Przebudowy osiedlowej sieci ciepłowniczej od komory W-72A do komory W-72/L-2 oraz od komory W-72/L-1 do PS przy budynku Elektoralna 21 wraz z przebudową i budową przyłącza do budynku przy ul. Elektoralnej 17C w Warszawie, Dzielnica Śródmieście. - ETAP II

## PROJEKT CZASOWEJ ORGANIZACJI RUCHU

### OPINIA DO PROJEKTU CZASOWEJ ORGANIZACJI RUCHU

### OPINIA DO PROJEKTU ORGANIZACJI RUCHU

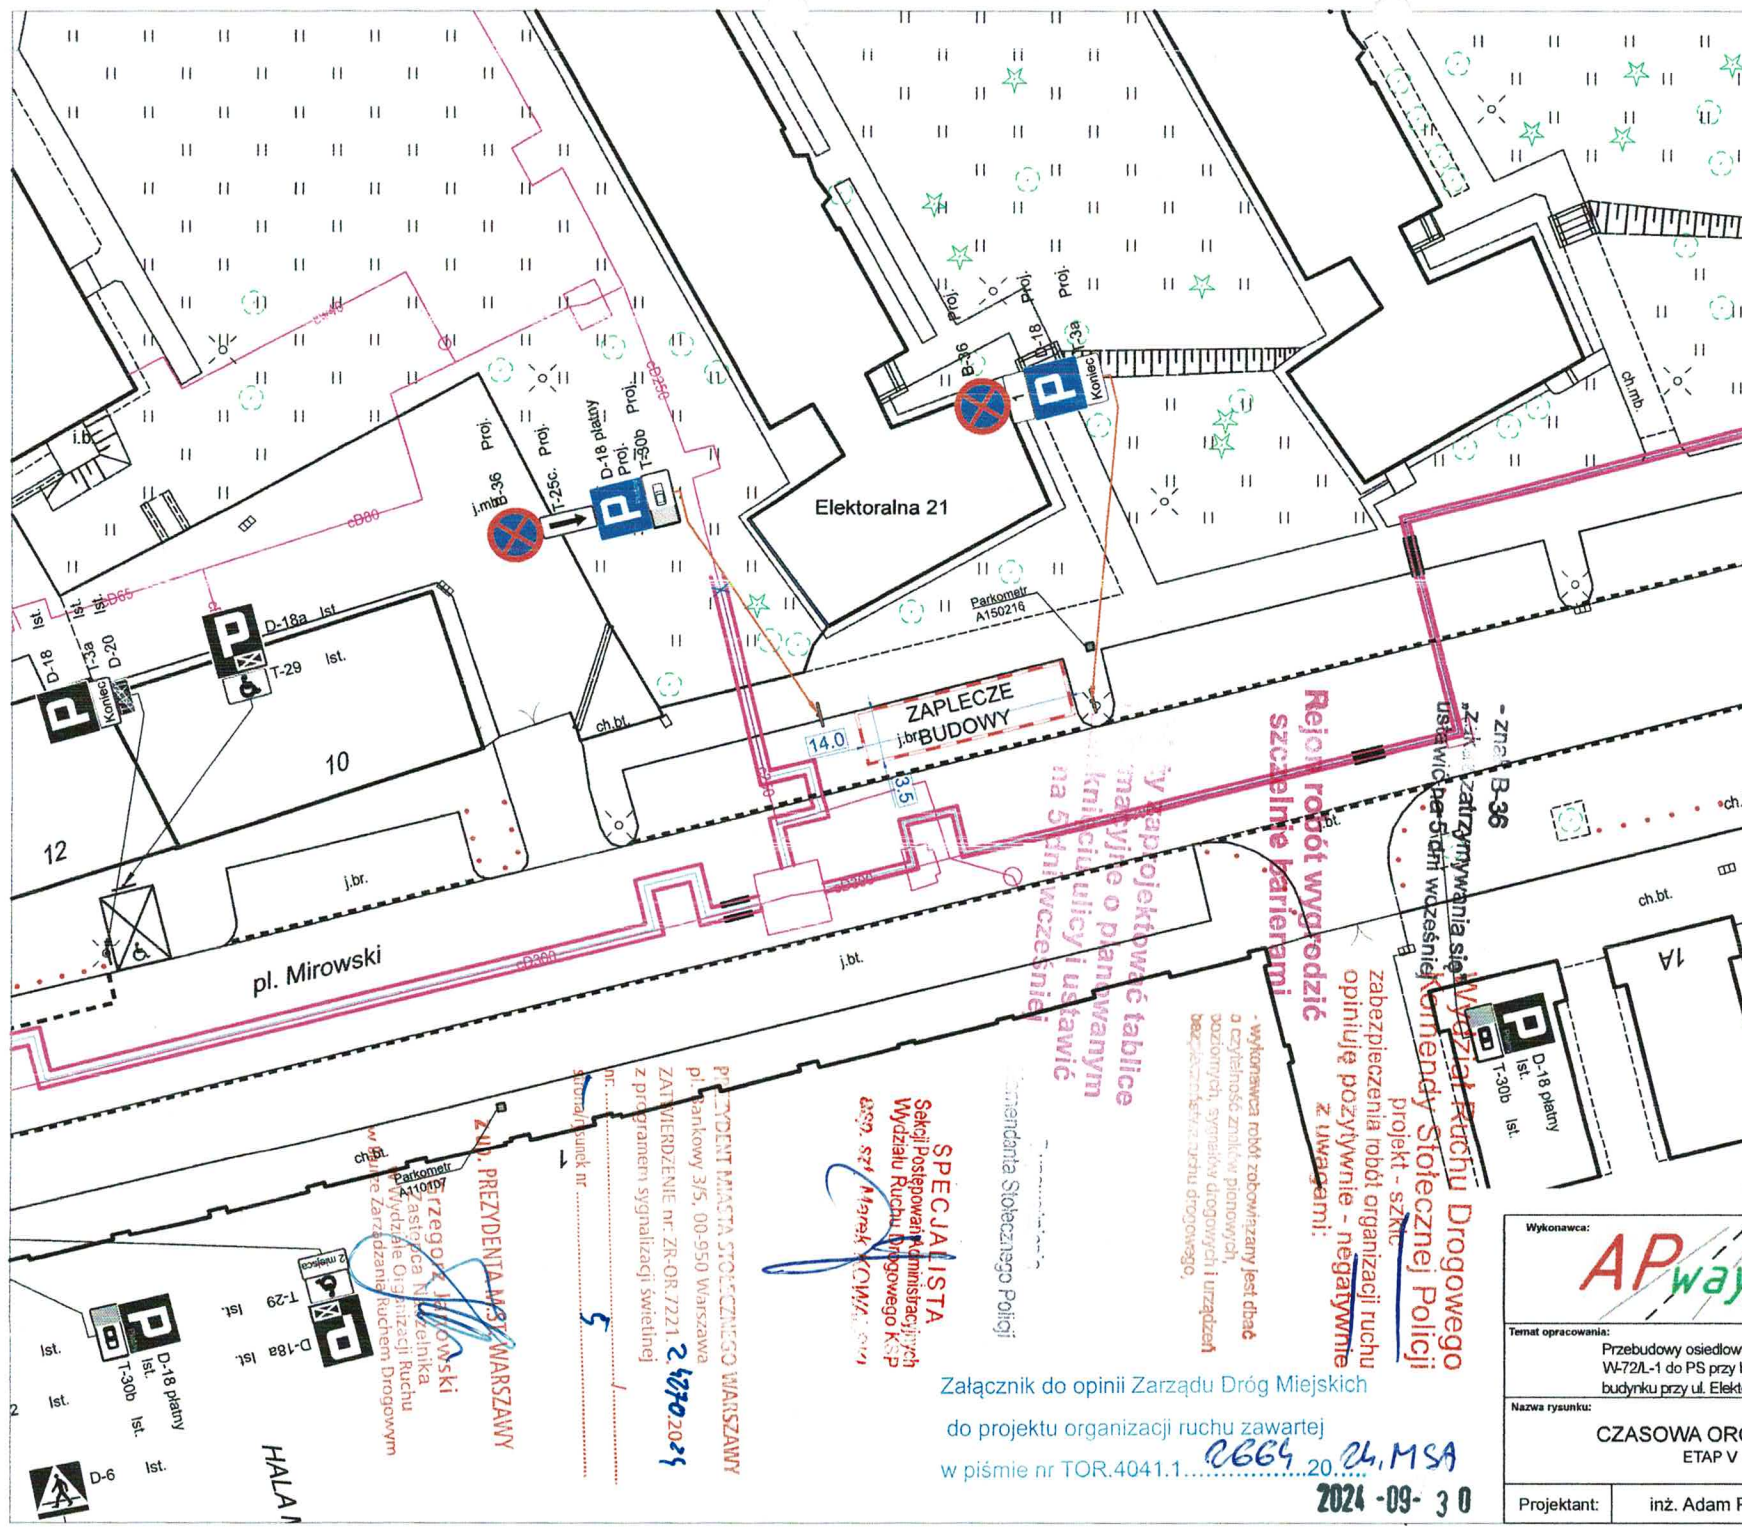
- wykonawca roboty zobowiązany jest dbać o czyistość znaków pionowych, poziomych, symbolów drogowych i urządzeń bezpieczeństwa ruchu drogowego, bez wyjątku z punktu drogowego.

Rejon robót wyodrębnić szklanymi barierami  
zabezpieczenia robót organizacji ruchu opiniuję pozytywnie - negatywnie z uwagami:  
projekt - szkic  
Wydział Ruchu Drogowego Komendy Stolecznej Policji

W projekcie należy opanować tablice  
materiały o panującym  
kierunku ulicy i ustawić  
na 5 dni wcześniej!

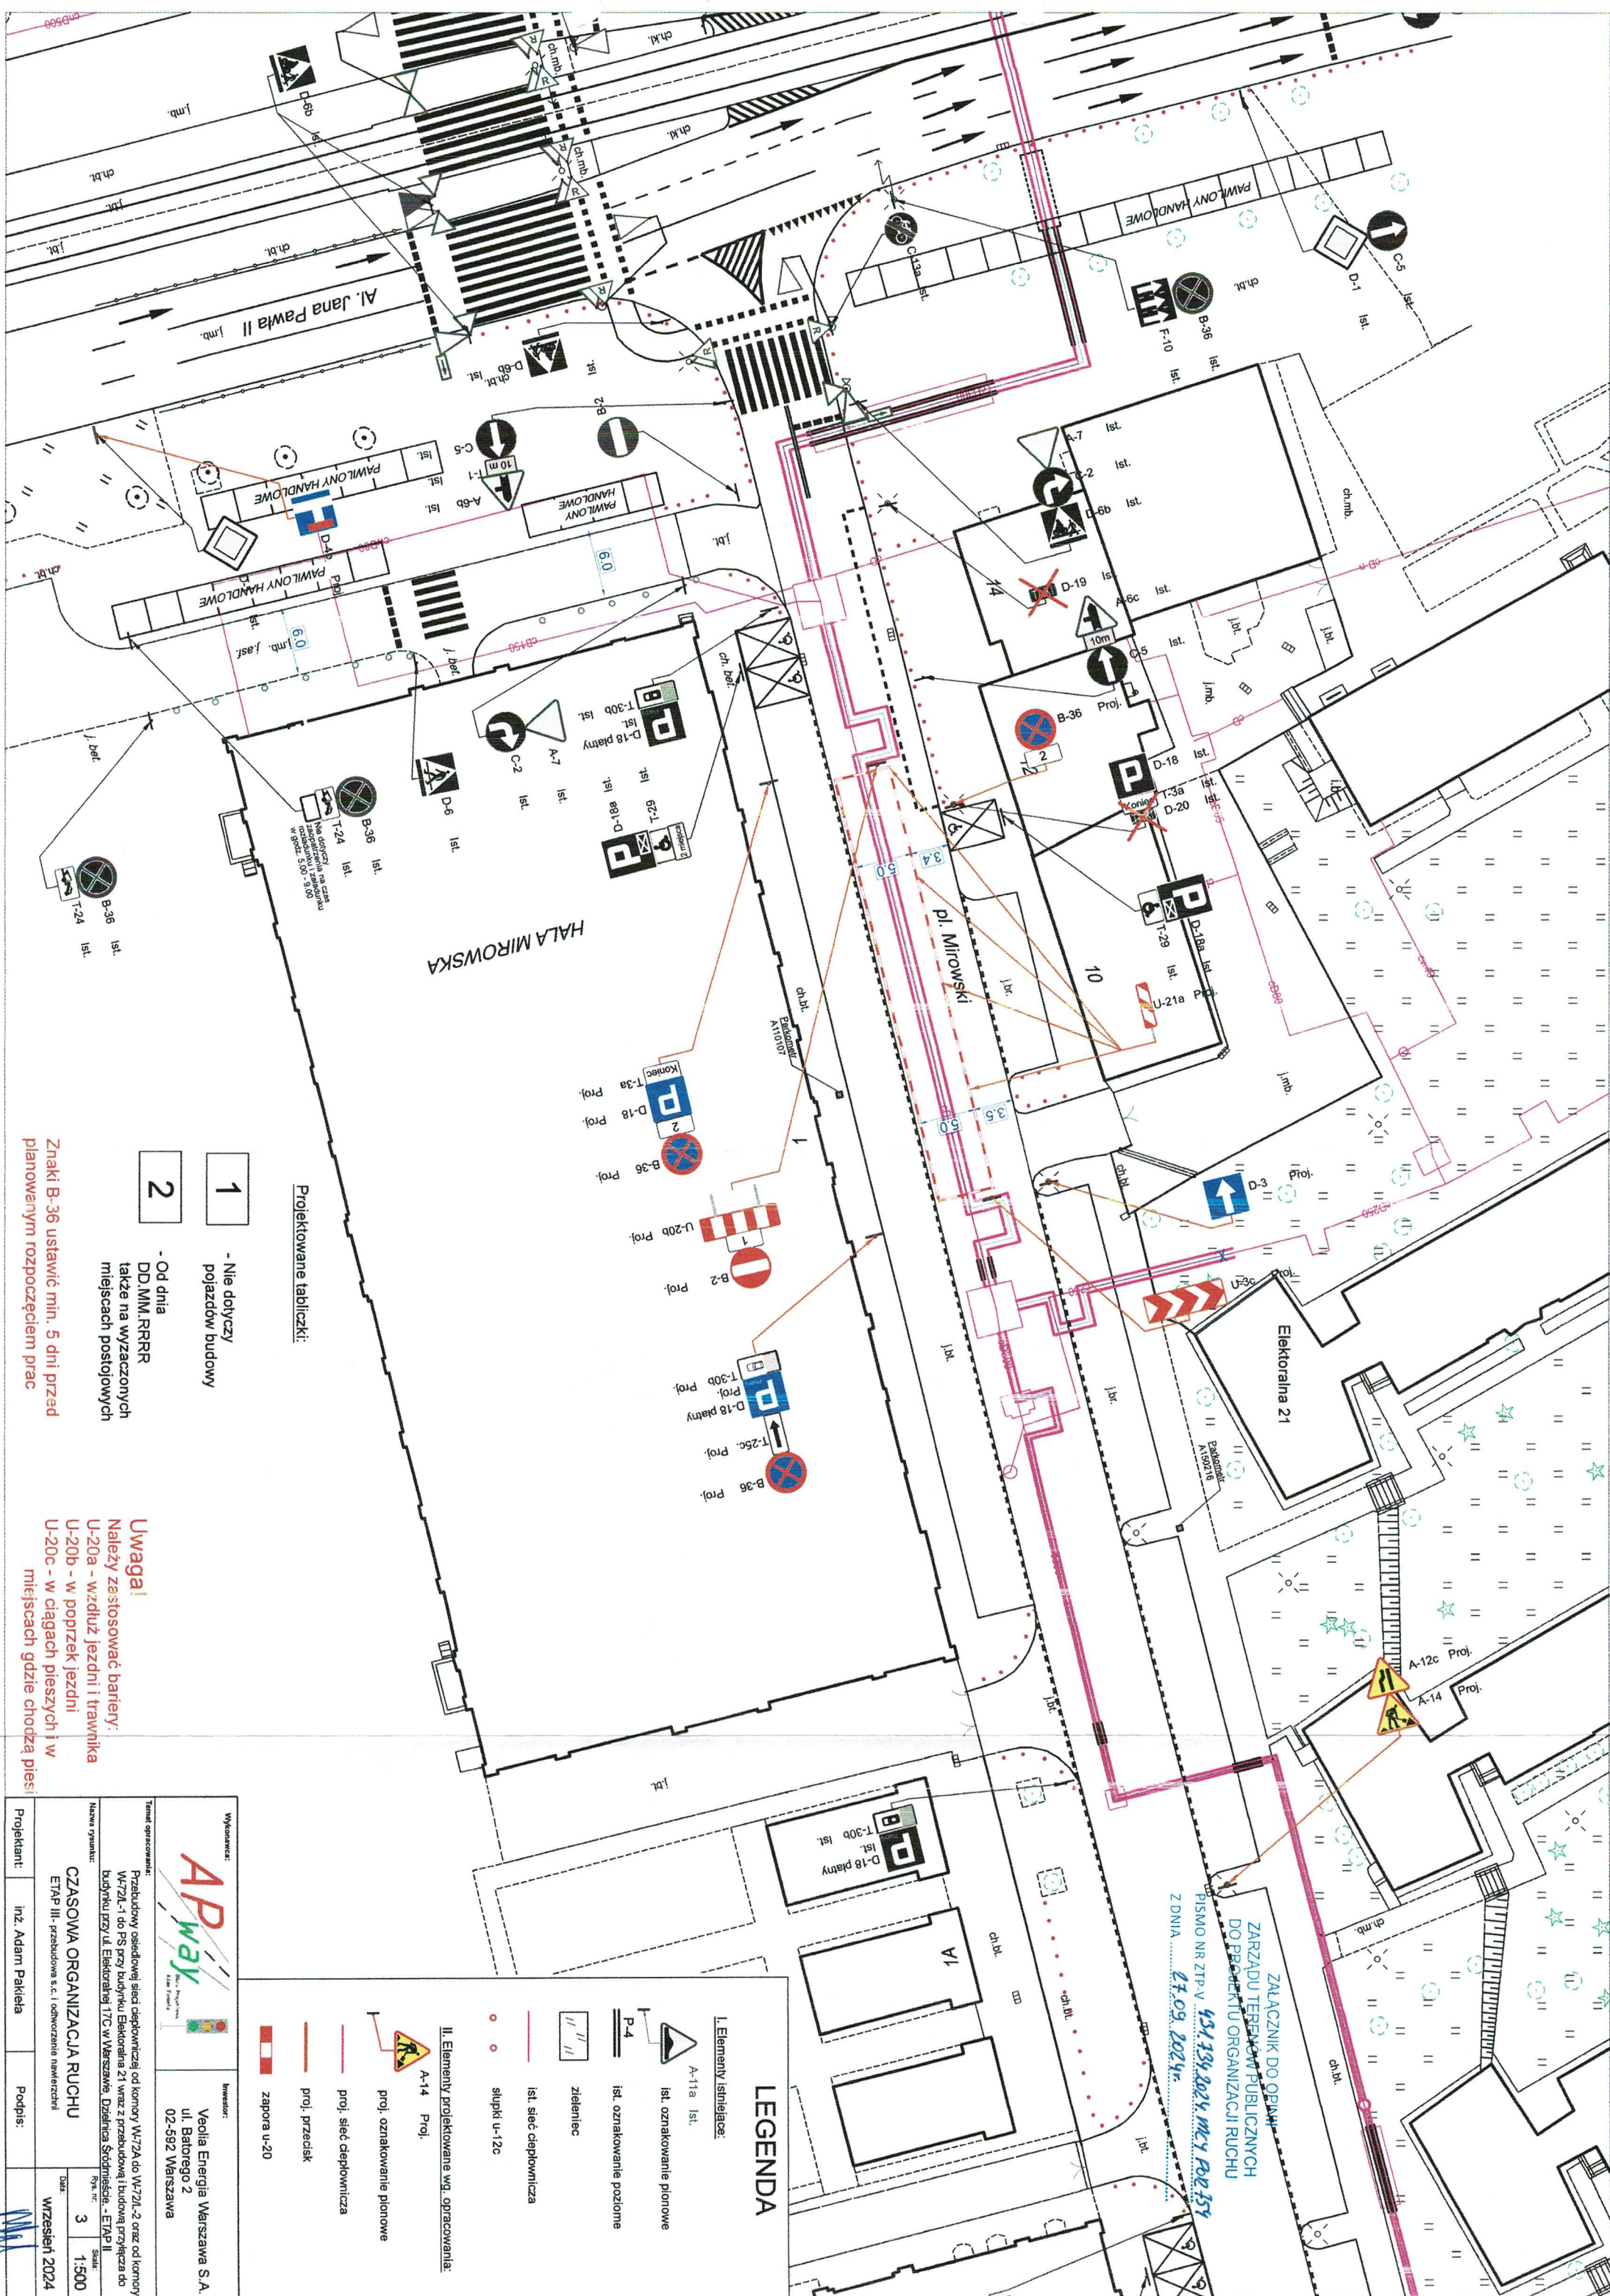
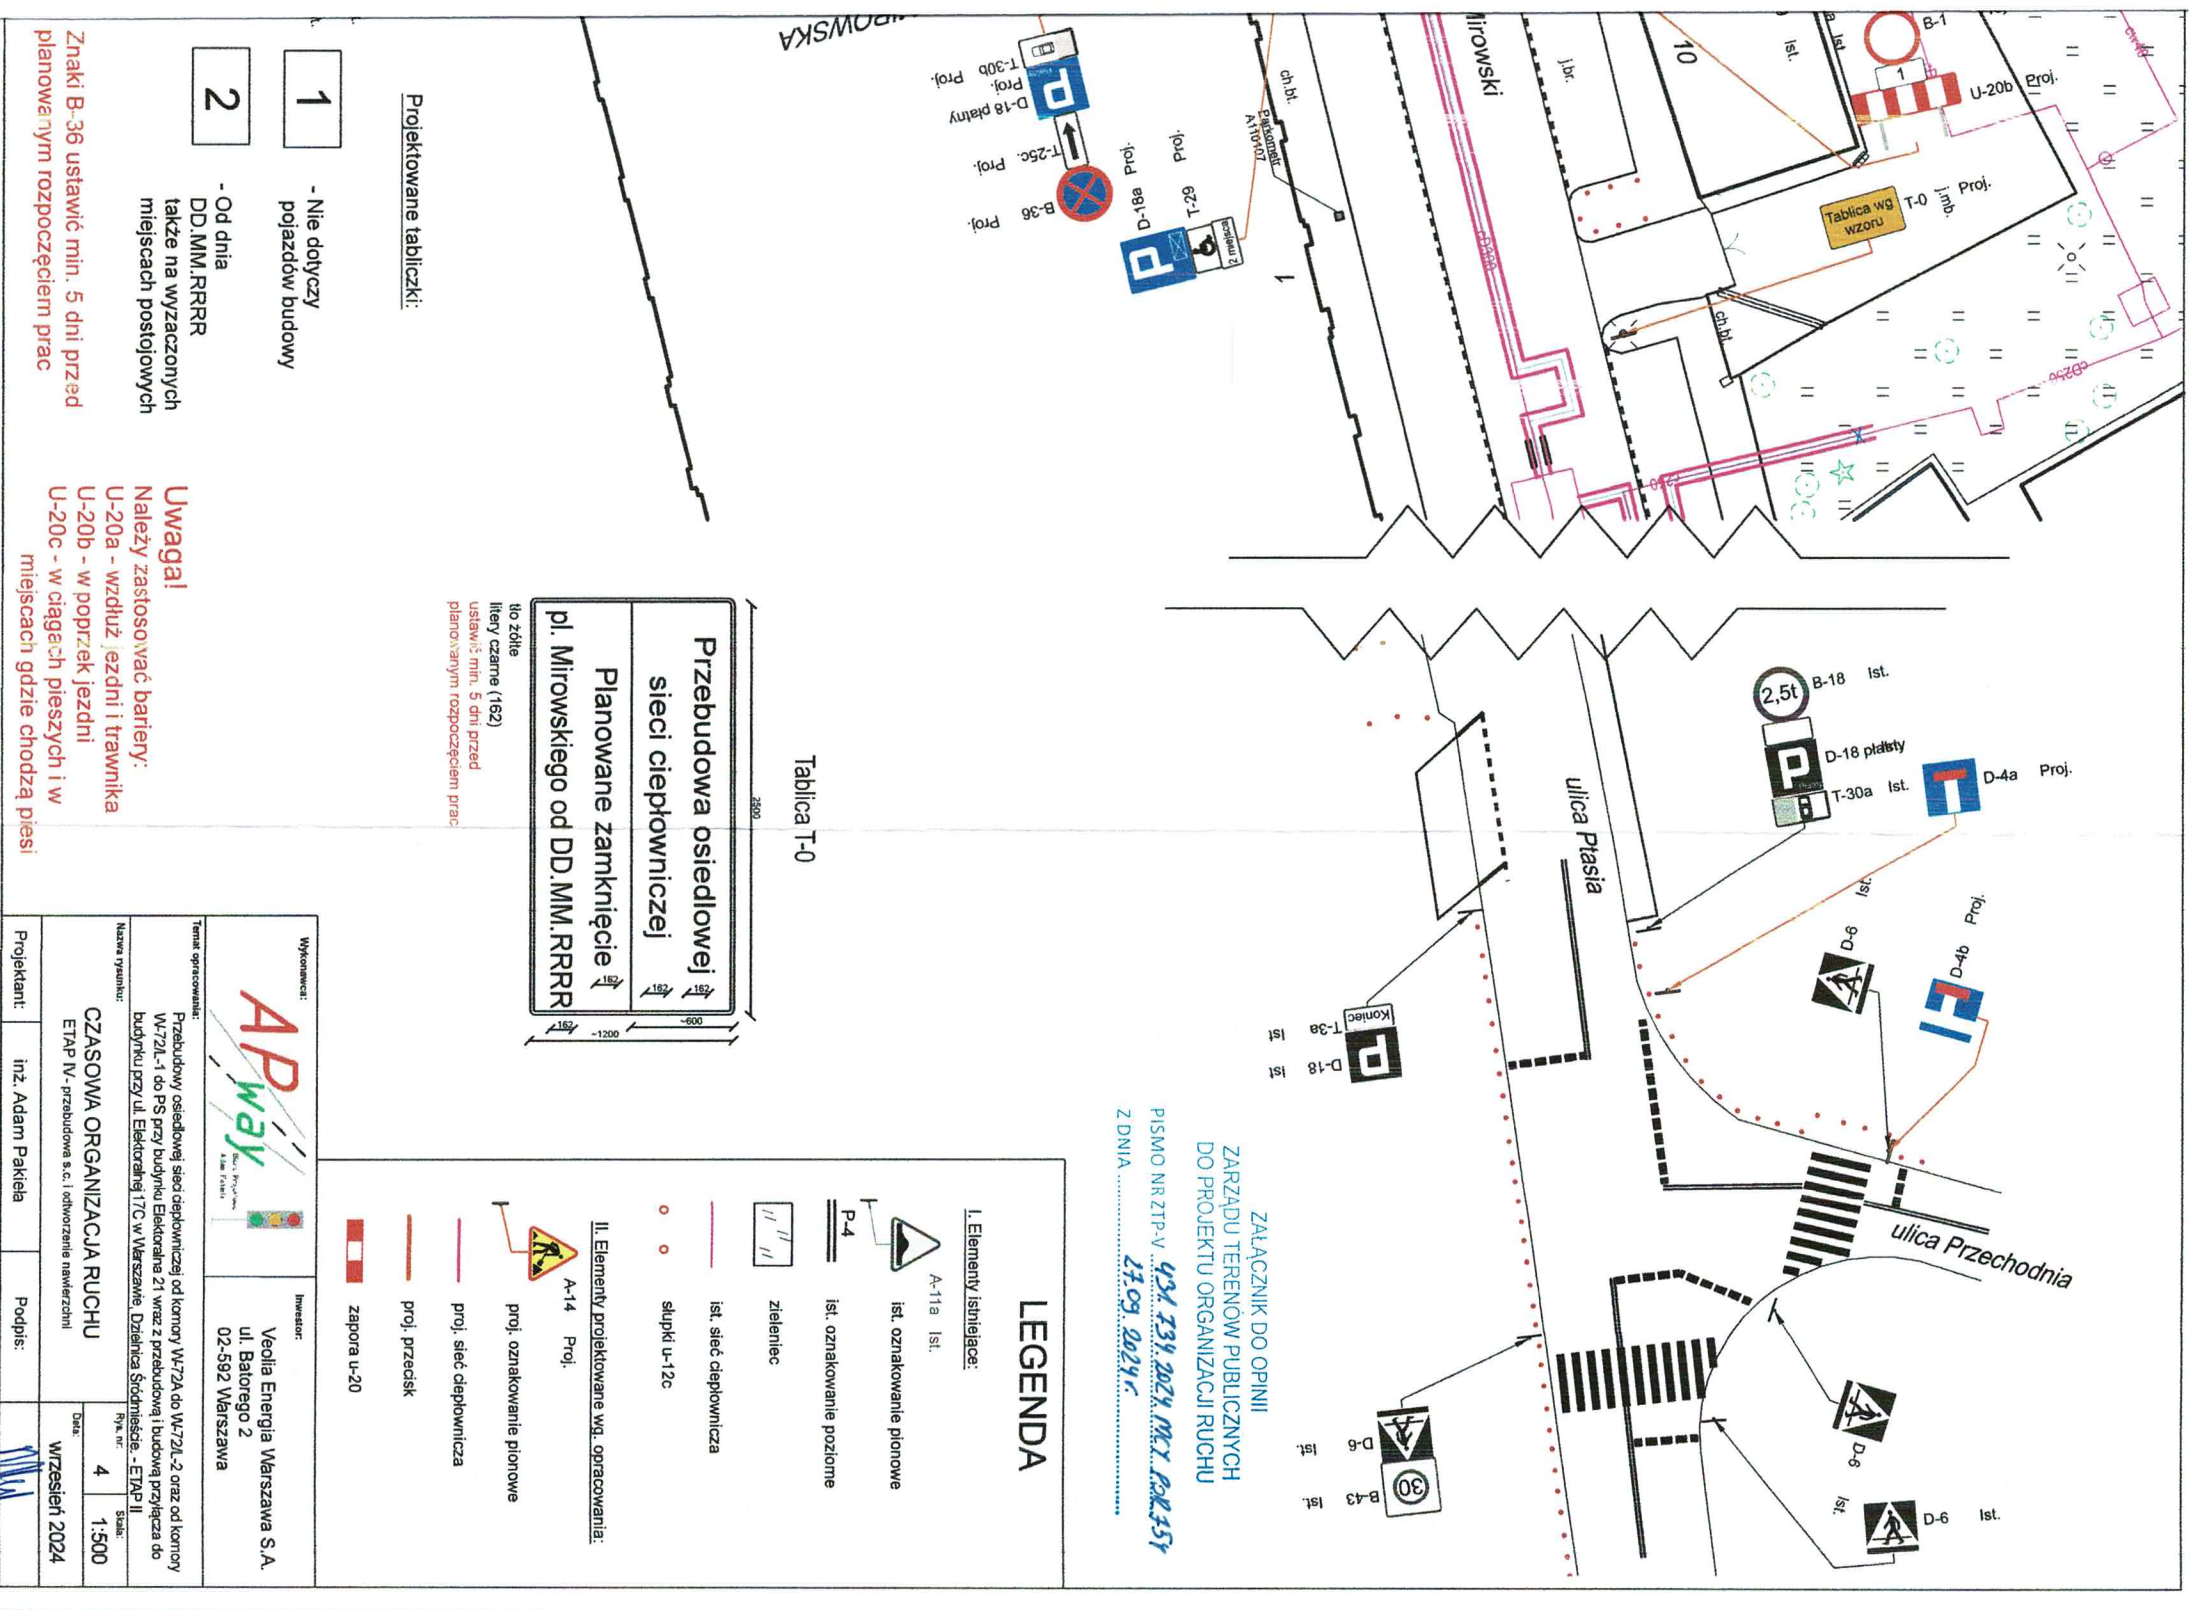
- 1) w etapach prac rozważyć zastąpienie komory strzałki warunkowego skrzyżtu w prawo z Al. Jana Pawła II – rys. 3 - 6;
- 2) w etapach prac rozważyć wyłączenie stref detekcji znajdujących się w obszarze roboczym na wlocie Pl. Mirowski – rys. 4 - 6.
- 3) miejsce robót należy wygrodzić szczerbami barierami drogowymi U-20c;
- 4) należy zachować min. 1,5 m szerokości użytkowej chodnika;
- 5) w projekcie należy uwzględnić zajęcie terenu dla potrzeb pracy sprzętu potrzebnego przy prowadzeniu tych robót (koparka, maszyna do przecisku, samochód dostawczy);
- 6) przejazd samochodu dostawczego po chodniku może odbywać się wyłącznie pod nadzorem osoby kierującej ruchem;
- 7) słupki U-12c należy zabezpieczyć przed uszkodzeniem – rys. 4 i 6;
- 8) w sytuacji uszkodzenia słupki należy wymienić na nowe;
